设计修改通知单

重庆市工程设计院 Chongqing Engineering Design Institute	工程编号	CGY03-2020-150	变更编号	AG-01	
	专业	建筑	日期	2024.04	
	项目负责	陈小娟	设计	李俊林	
建设单位	三明市梅列区徐碧街道徐碧村村民委员会	专业负责	陈小娟	校对	张柏全
工程名称	贵溪嘉源（三明市贵溪洋1-13地块）	单项工程	1#楼~3#楼及地下室		
修改原因	<input type="checkbox"/> 原设计图纸错、漏、碰、缺的更正 <input type="checkbox"/> 原设计计算的更正 <input type="checkbox"/> 原构造设计的改进或完善 <input type="checkbox"/> 其它工种设计人员要求配合更改				
	<input type="checkbox"/> 地质条件与原资料有出入造成的修改 <input checked="" type="checkbox"/> 建设单位要求更改 <input type="checkbox"/> 施工单位要求更改 <input type="checkbox"/> 材料设备供应情况的变化				
	<input type="checkbox"/> 施工条件变化 <input type="checkbox"/> 施工图审查修改意见 <input type="checkbox"/> 消防审查修改意见 <input type="checkbox"/> 其他原因修改

CGY03-2020-150	工程名称	贵溪嘉源(三明市贵溪洋I-13地块)	项目名称	地下室	变更编号	AG-01	附图	01	图名	地下二层(平时)平面(一)
----------------	------	--------------------	------	-----	------	-------	----	----	----	---------------

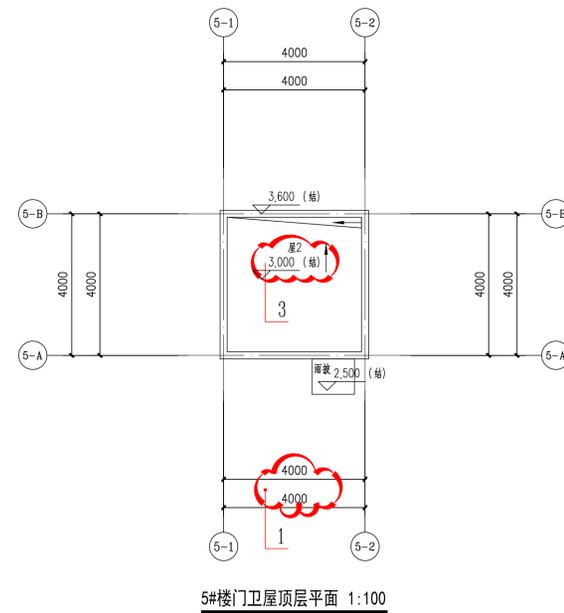
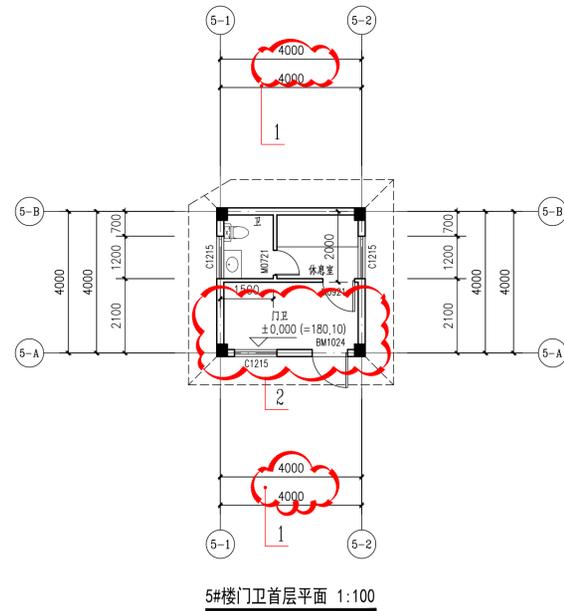
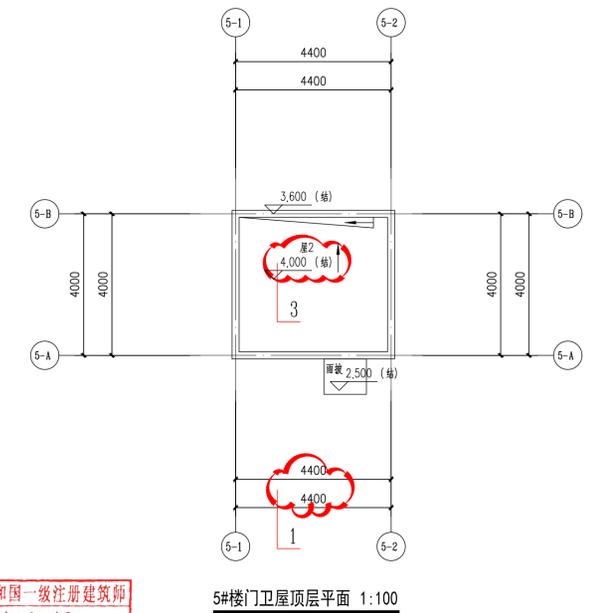
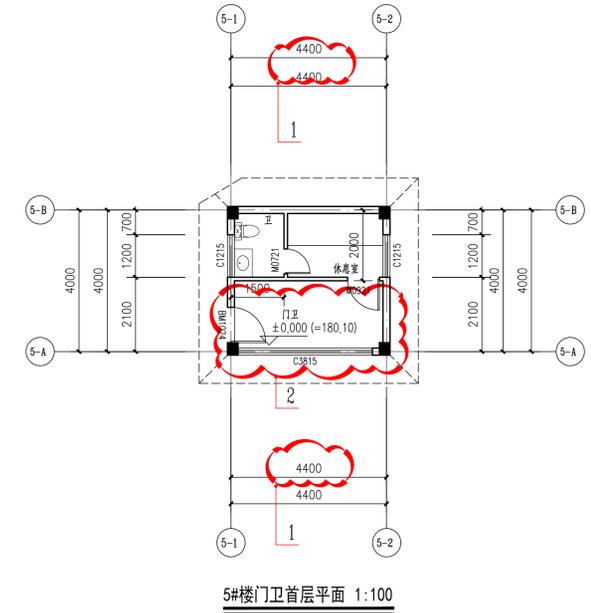
变更内容:1、5-2轴往右扩大400mm。2、开门位置及窗户大小调整。3、屋面及标高调整

CGY03-2020-150	工程名称	贵溪嘉源(三明市贵溪洋I-13地块)	项目名称	S1#楼	变更编号	AG-01	附图	03	图名	S1#楼地下一、二层平面
----------------	------	--------------------	------	------	------	-------	----	----	----	--------------

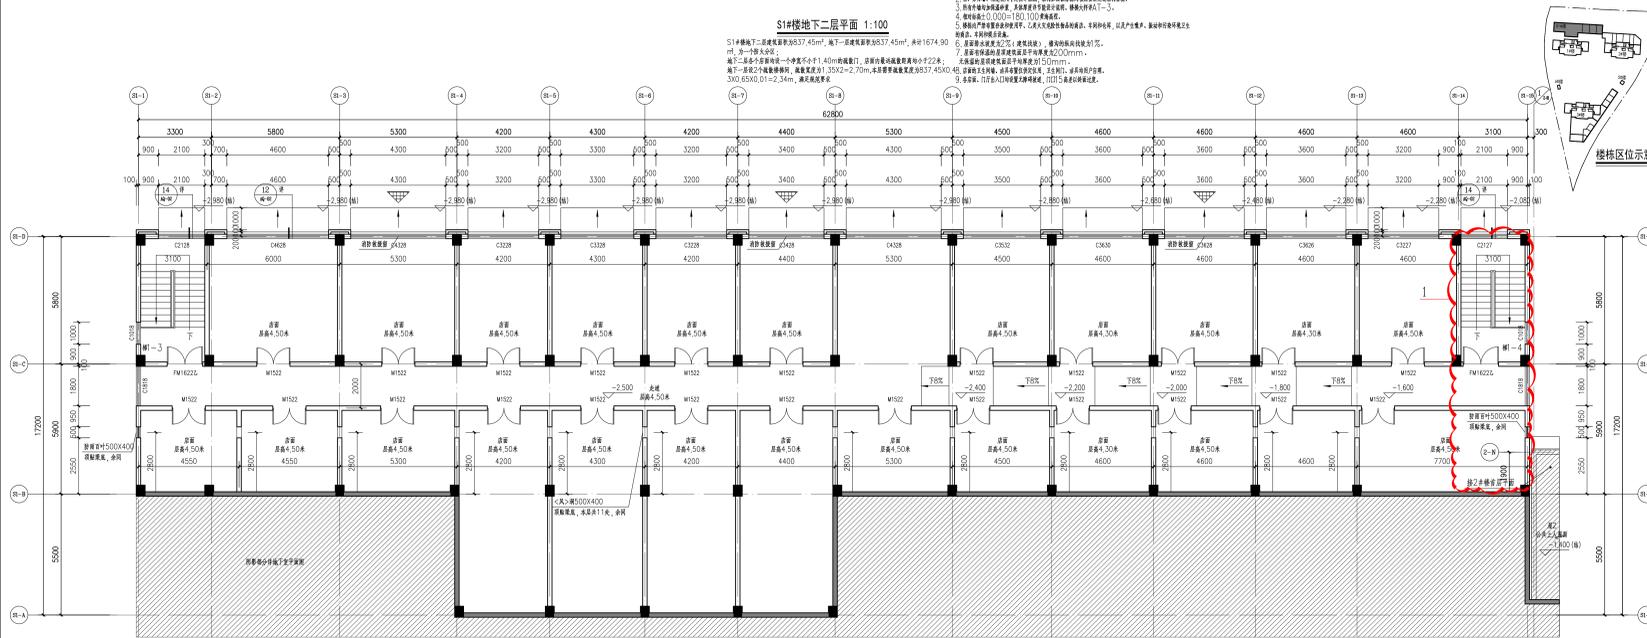
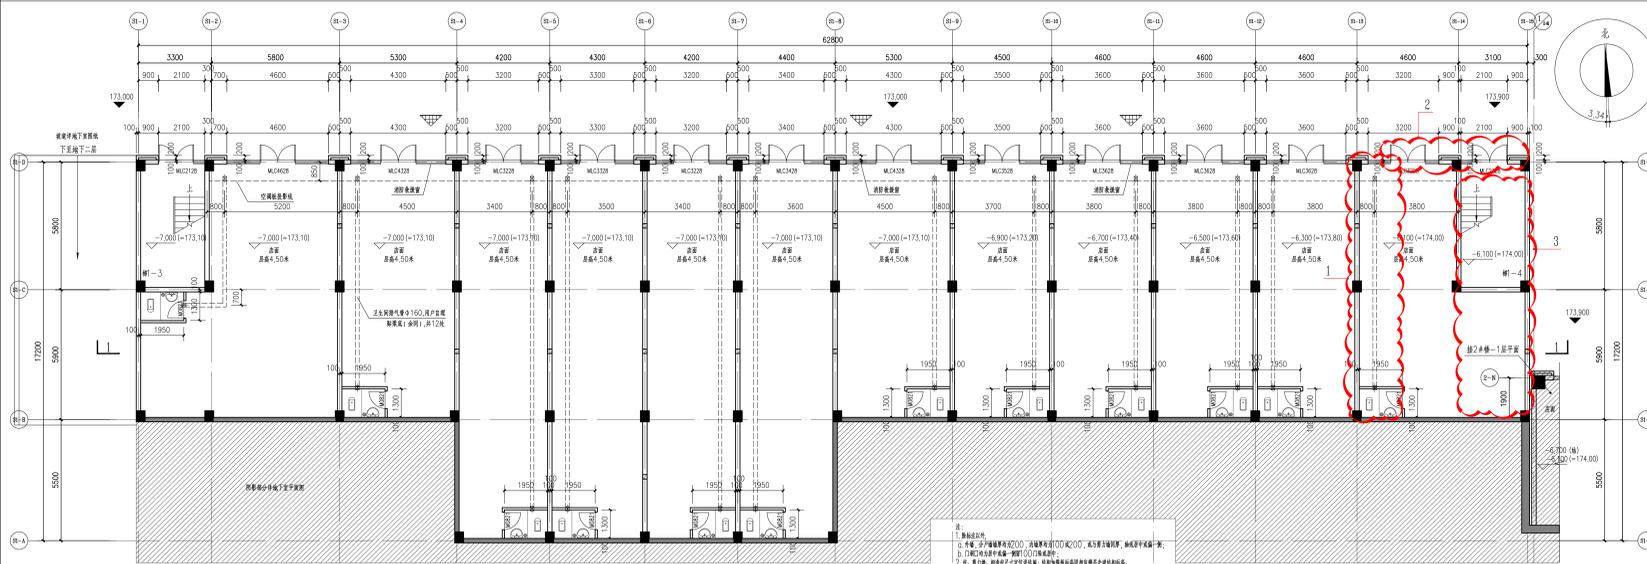
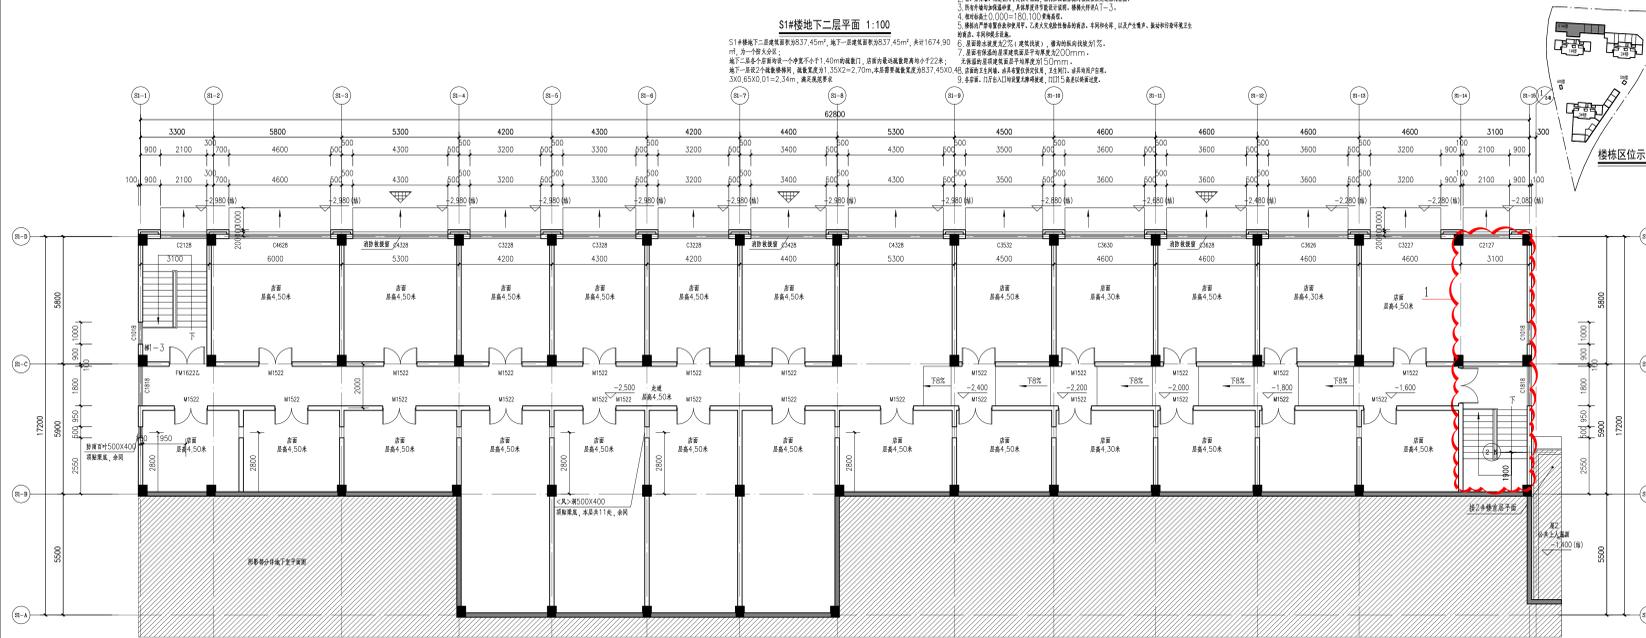
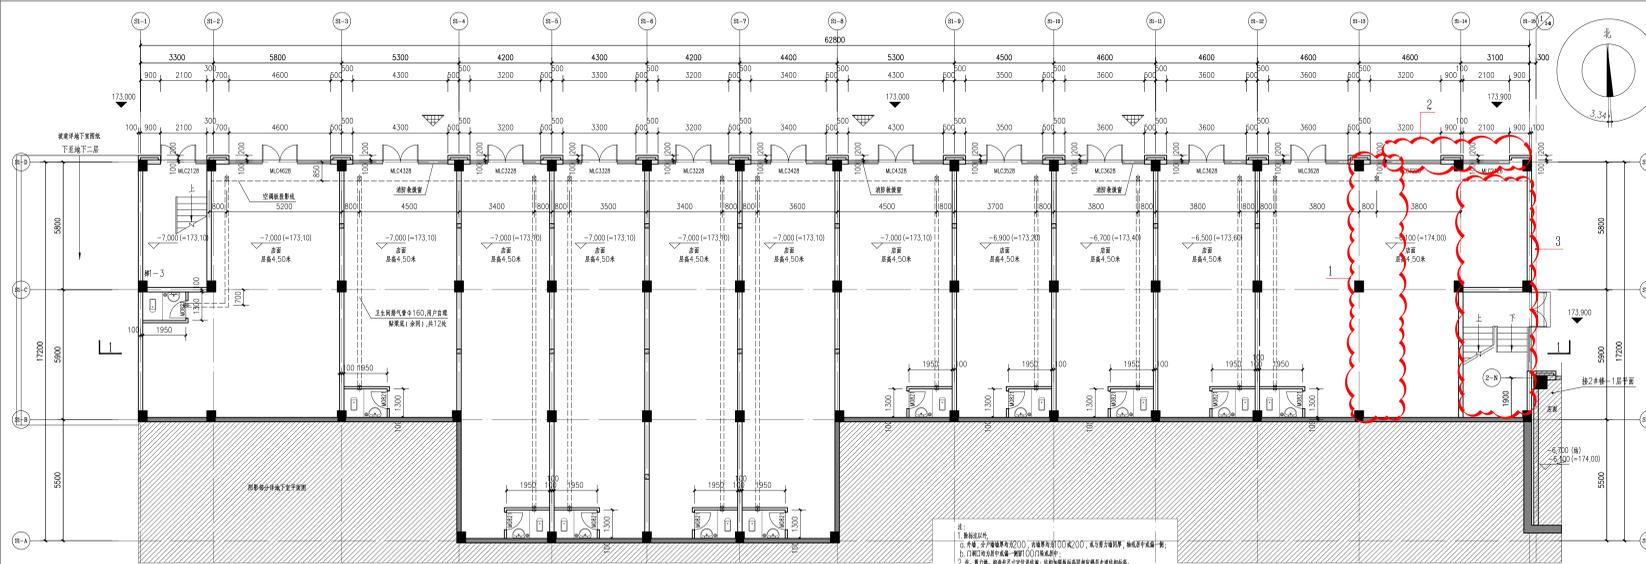
变更内容-地下二层: 1、店面隔墙及卫生间取消。2、开门取消。3、楼梯位置及开门调整。

地下一层: 1、开门位置调整。2、楼梯位置及墙体调整。

2#楼首层平面 1:100

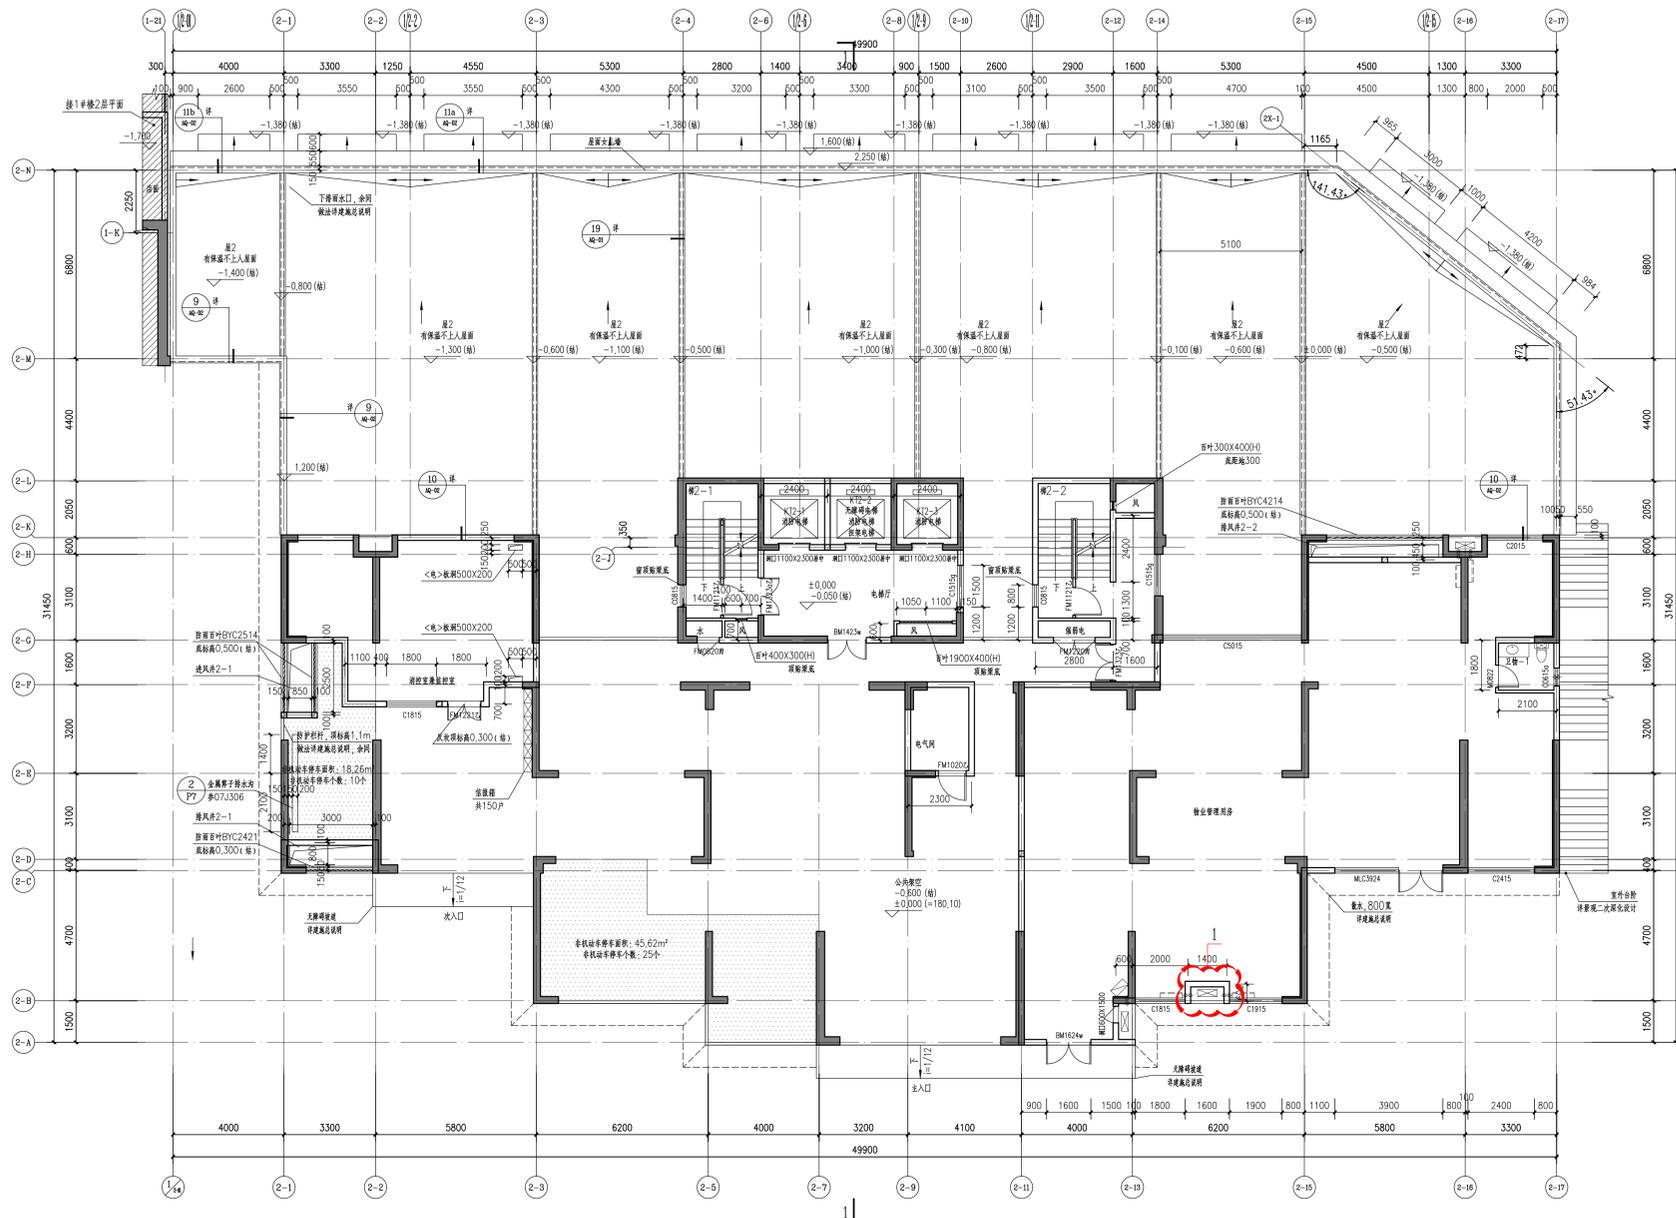
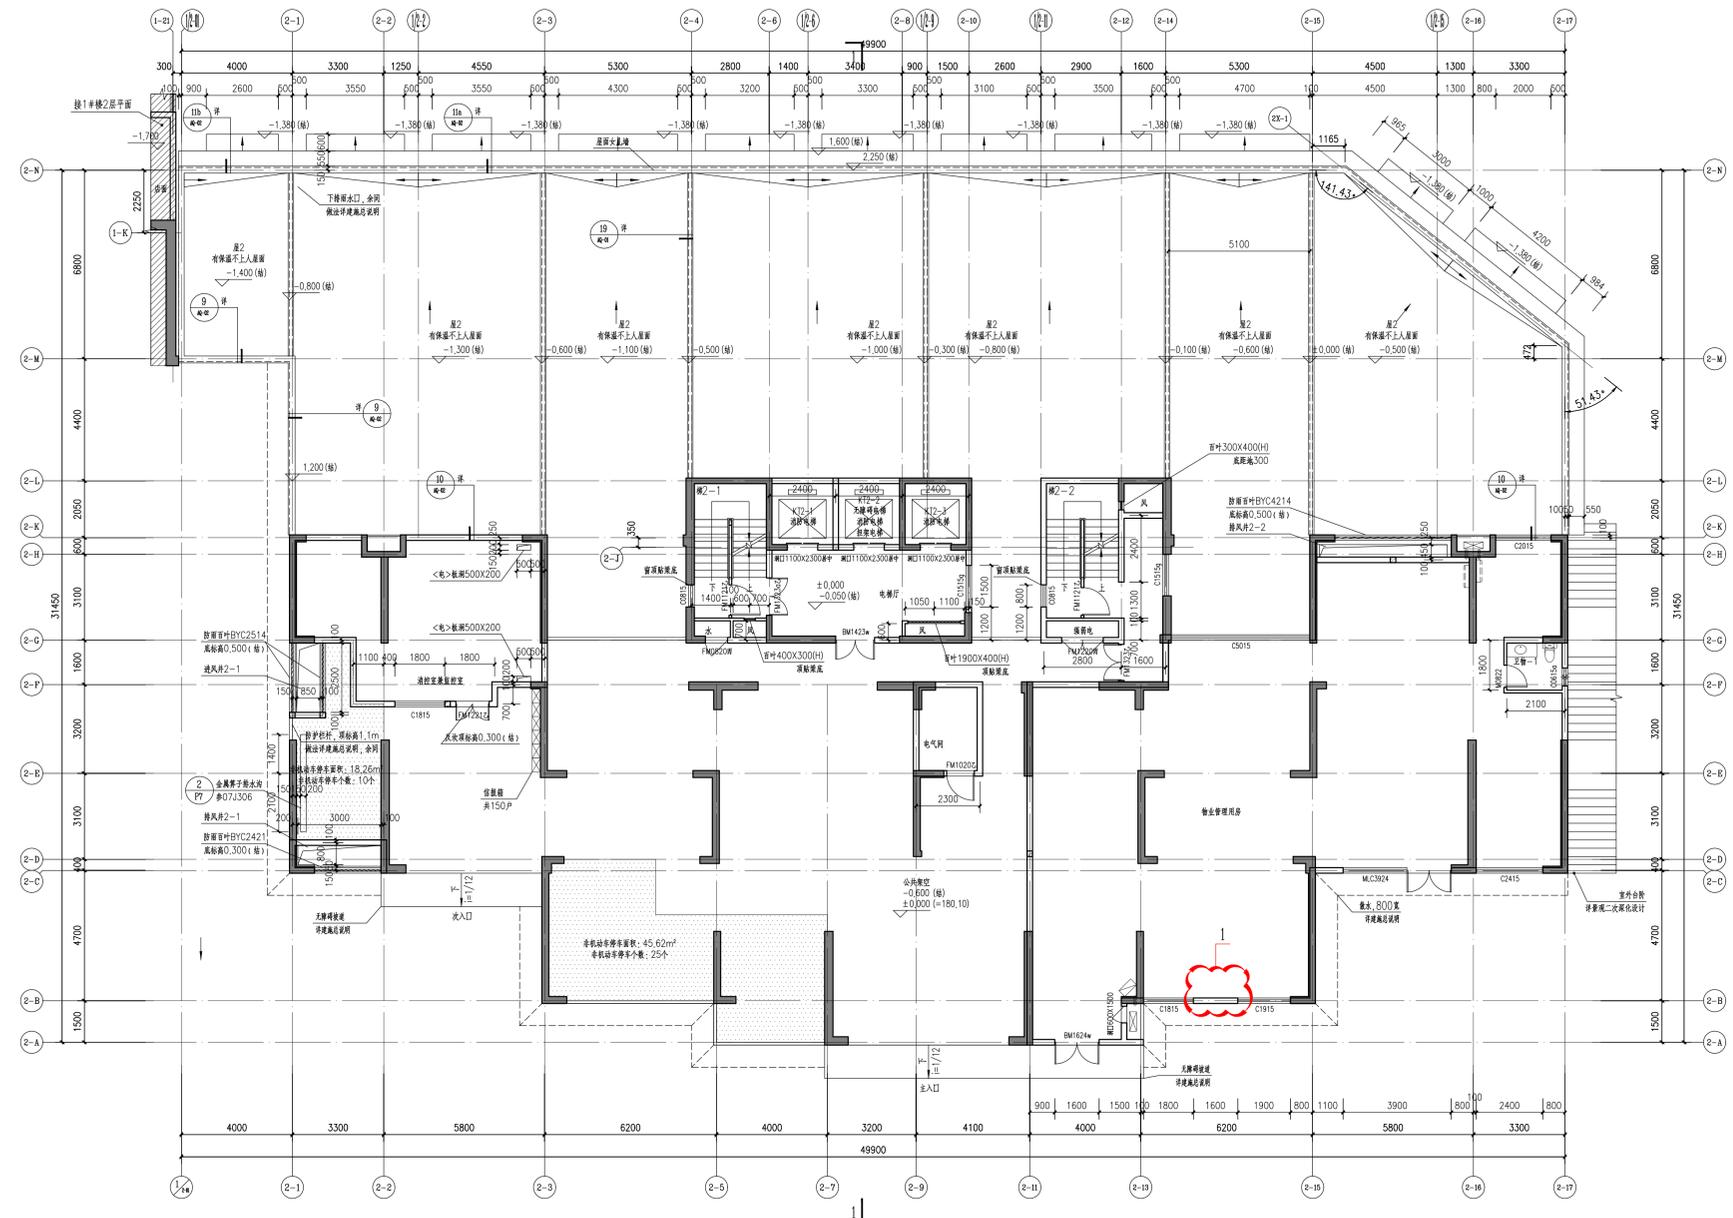
变更内容: 1、取消空调机位。
